浜岡原子力発電所 3、4、5 号機の耐震安全性評価報告書の入力データ誤りの内容、影響および原因の分析(概要)

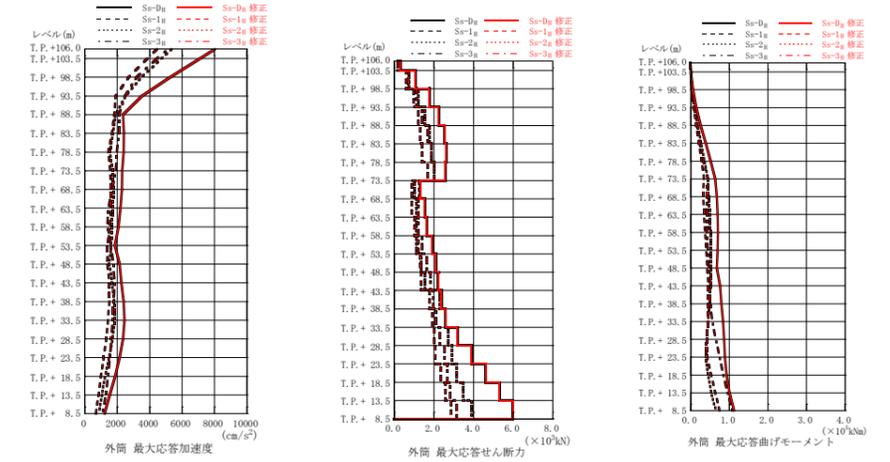
件	誤りの内容	耐震安全性評価への影響	受注者の原因の分析																						
①	<p>5号機原子炉建屋のEW方向の地震応答解析データのうち、耐震壁の曲げモーメントとひずみの関係(第二折点*の曲げモーメント値)において、計算機プログラムへの入力の際にタイプミスにより誤った数値(1箇所)を入力していた。</p> <p>(誤) $289.9 \times 10^6 \text{ t} \cdot \text{cm}$ → (正) $280.9 \times 10^6 \text{ t} \cdot \text{cm}$</p> <p>※耐震壁の曲げモーメントとひずみの関係において、第一折点はコンクリートの弾性範囲を示し、第二折点は鉄筋の弾性範囲を示す。</p>	<p>・当該解析による応答値は、第二折点*よりも小さい第一折点*未満であったため、入力データに誤りはあるものの、解析結果は変わらないことを確認した。</p>	<p>受注者(A社)：</p> <ul style="list-style-type: none"> 解析実施当時(2007年1月頃)は、入力データが正しく入力されていることの確認方法を社内規定類に定めていなかった。 このため、解析担当者は入力根拠資料をもとに、データを1つずつ順番に入力しながら画面上で確認を行っていたものの、当該箇所については、入力画面での確認から漏れてしまった。これは、入力画面での確認は数値の判別が難しいことから、数値を見誤ってしまったものと推定される。 さらに、解析担当者以外の者も入力データが正しく入力されたことの確認を行わなかったことから、この誤りを発見することができなかった。 																						
②	 <p>5号機排気筒の地震応答解析モデル(水平方向モデル諸元)</p>	<p>・正しいデータを用いて解析を実施した結果、一部報告書の記載の修正が必要となるものの、原子炉施設の耐震安全性に影響を与えないことを確認した。</p>  <p>入力データの修正前後による応答比較(水平90°方向)</p>	<p>受注者(A社)：</p> <ul style="list-style-type: none"> 解析実施当時(2007年3月頃)は、入力データが正しく入力されていることの確認方法を社内規定類に定めていなかった。 このため、解析担当者は入力根拠資料をもとに、データを1つずつ順番に入力しながら画面上で確認を行っていたものの、当該箇所については、入力画面での確認から漏れてしまった。これは、入力画面での確認は数値の判別が難しいことから、数値を見誤ってしまったものと推定される。 さらに、解析担当者以外の者も入力データが正しく入力されたことの確認を行わなかったことから、この誤りを発見することができなかった。 																						
③	 <p>5号機海水熱交換器建屋の地震応答解析モデル(鉛直方向)</p>	<p>・正しいデータを用いて解析を実施した結果、一部報告書の記載の修正が必要となるものの、原子炉施設の耐震安全性に影響を与えないことを確認した。</p>  <p>正しいデータを用いた評価結果</p>

<table><tr> <th>再評価対象</th> <th>評価条件</th> <th>発生値 (MPa)</th> <th>評価基準値 (MPa)</th> </tr><tr> <td rowspan="2">原子炉機器冷却海水系配管本体</td> <td>再評価前</td> <td>175</td> <td rowspan="2">354</td> </tr><tr> <td>再評価後</td> <td>176</td> </tr><tr> <td rowspan="2">原子炉機器冷却海水系配管サポート</td> <td>再評価前</td> <td>203</td> <td rowspan="2">245</td> </tr><tr> <td>再評価後</td> <td>200</td> </tr><tr> <td rowspan="2">原子炉機器冷却海水渦流ストレナー</td> <td>再評価前</td> <td>121</td> <td rowspan="2">328</td> </tr><tr> <td>再評価後</td> <td>121</td> </tr></table>

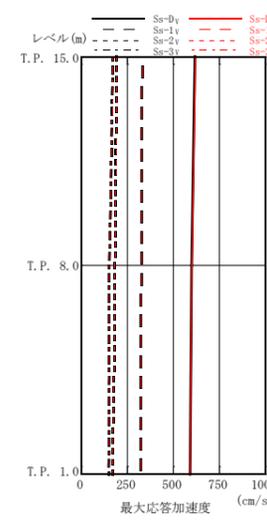
件	誤りの内容	耐震安全性評価への影響	受注者の原因の分析																																																											
④	<p>3、4号機原子炉建屋天井クレーンランウェイガーダの評価に用いる鉛直荷重の計算において勘違いにより誤った係数(0.4)を乗じていた(各号機1箇所、計2箇所)。</p> <p>・ランウェイガーダ自重による鉛直荷重の計算 (誤) $W \times \alpha_v \times 0.4 \rightarrow$ (正) $W \times \alpha_v \times 1.0$ (W:ランウェイガーダ自重 α_v:鉛直震度)</p>  <p>原子炉建屋天井クレーンランウェイガーダ概要図</p>	<p>・正しいデータを用いて解析を実施した結果、一部報告書の記載の修正が必要となるものの、原子炉施設の耐震安全性に影響を与えないことを確認した。</p> <p>正しいデータを用いた評価結果(構造強度評価)</p> <table border="1" data-bbox="1172 346 1884 598"> <thead> <tr> <th colspan="2">再評価対象</th> <th>評価条件</th> <th>発生値 (N/mm²)</th> <th>評価基準値 (N/mm²)</th> </tr> </thead> <tbody> <tr> <td rowspan="2">3号機</td> <td rowspan="2">ランウェイガーダ</td> <td>再評価前</td> <td>245</td> <td rowspan="2">325</td> </tr> <tr> <td>再評価後</td> <td>247</td> </tr> <tr> <td rowspan="2">4号機</td> <td rowspan="2">ランウェイガーダ</td> <td>再評価前</td> <td>171</td> <td rowspan="2">235</td> </tr> <tr> <td>再評価後</td> <td>172</td> </tr> </tbody> </table> <p>注) 3、4号機ともランウェイガーダ自重以外の荷重が発生値に対して支配的であるため、今回の誤りが発生値へ及ぼす影響は小さい。</p>	再評価対象		評価条件	発生値 (N/mm ²)	評価基準値 (N/mm ²)	3号機	ランウェイガーダ	再評価前	245	325	再評価後	247	4号機	ランウェイガーダ	再評価前	171	235	再評価後	172	<p>受注者(A社):</p> <ul style="list-style-type: none"> 解析実施当時(2007年1月頃)、入力根拠を明確にした文書の作成について、社内規定類に定めていなかった。このため、解析に用いる重量データ等を記載した資料を準備していたものの、解析担当者は、それらから鉛直荷重を算出するための計算方法を記載した入力根拠資料を作成していなかった。 これにより、解析担当者は、今回の計算が同じ方向の荷重の組み合わせの計算であるところを、水平地震力と鉛直地震力の組み合わせの計算と勘違いし、その計算で用いる係数(0.4)をランウェイガーダ自重に乗じてしまった。 また、解析担当者およびそれ以外の者が、鉛直荷重を算出するための計算方法について確認を行わなかったため、この誤りが見逃されてしまった。

再評価対象		評価条件	発生値 (N/mm ²)	評価基準値 (N/mm ²)																																																										
3号機	ランウェイガーダ	再評価前	245	325																																																										
		再評価後	247																																																											
4号機	ランウェイガーダ	再評価前	171	235																																																										
		再評価後	172																																																											
⑤	<p>5号機の非常用ディーゼル発電機系配管の解析に用いる入力データのうち、水平方向の最大応答加速度の値に誤りがあった(1箇所)。 (誤) 1.13(G) \rightarrow (正) 1.16(G)</p> <p>配管の解析では、原子炉建屋の地震応答解析により算定される「床応答スペクトル」と「最大応答加速度」を入力データとして用いる。当該配管は複数の階にわたって設置されているため、複数の階の加速度値の中から最大値を選定すべきであったが、見誤って最大ではない値を選定した。</p>  <p>配管の解析フロー</p>	<p>・配管の応力評価にあたっては、最大応答加速度と床応答スペクトルによる加速度のうち、大きい方を評価に用いている。当該配管においては、床応答スペクトルによる加速度の方が最大応答加速度より大きいことから、当該配管の評価結果に変更は無いことを確認した。</p>	<p>受注者(B社)から解析業務を委託された関連会社(S社):</p> <ul style="list-style-type: none"> 解析担当者は、各階(地下2階~地上5階)の最大応答加速度一覧表において、当該配管が設置されている範囲(1階~3階)の最大値を選定すべきであったが、見誤って、最大である3階ではなく一つ下の2階の値を選定し、入力根拠資料に記載した。これは、各階の最大応答加速度一覧表には似た数値が多くあり、識別しにくかったためと推定される。 入力根拠資料の妥当性の確認に際しては、チェックシートを作成のうえ、解析担当者およびそれ以外の者による確認を行っていたが、チェックシートに「配管が設置されている階の最大値が選定されているか」という観点のチェック項目が含まれていなかったため、誤りを発見することができなかった。 <p>受注者(B社)</p> <ul style="list-style-type: none"> B社は、入力根拠資料の妥当性がS社の解析担当者およびそれ以外の者により確認されていることを確認していたが、入力根拠資料に記載されたデータの妥当性については確認していなかった。
